Projekt „Budowa przedszkola i sali gimnastycznej w systemie budownictwa o znacznie podwyższonych parametrach energetycznych” współfinansowany ze środków RPO WŁ 2014-2020.

dot. postępowania o udzielenie zamówienia publicznego na roboty budowlane - „Budowa przedszkola i sali gimnastycznej w systemie budownictwa o znacznie podwyższonych parametrach energetycznych”; Znak sprawy: 271.2.2017

Poniżej pytania Wykonawcy oraz odpowiedzi Zamawiającego:

WYMIARY OTWORU (cm)	600 320
OPIS	elewacja południowa -11
ILOŚĆ SZT. OKIEN	2

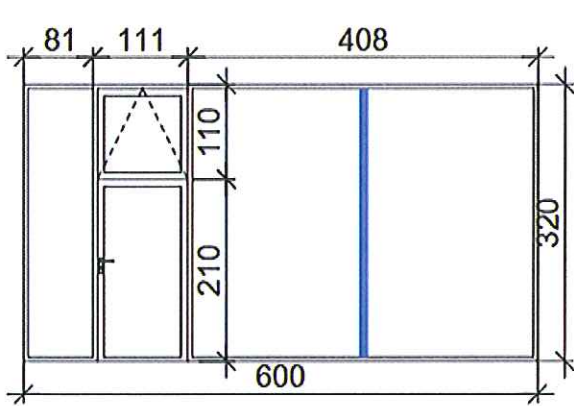
20. Czy projektant wyraża zgodę na dodatkowy podział elewacji aluminiowej nr 11. Podział szyb zostanie zbliżony do układu na fasadzie hali sportowej (nr 12).

Odpowiedź Zamawiającego: Zamawiający informuje, że nie wyraża zgody na dodatkowy podział.
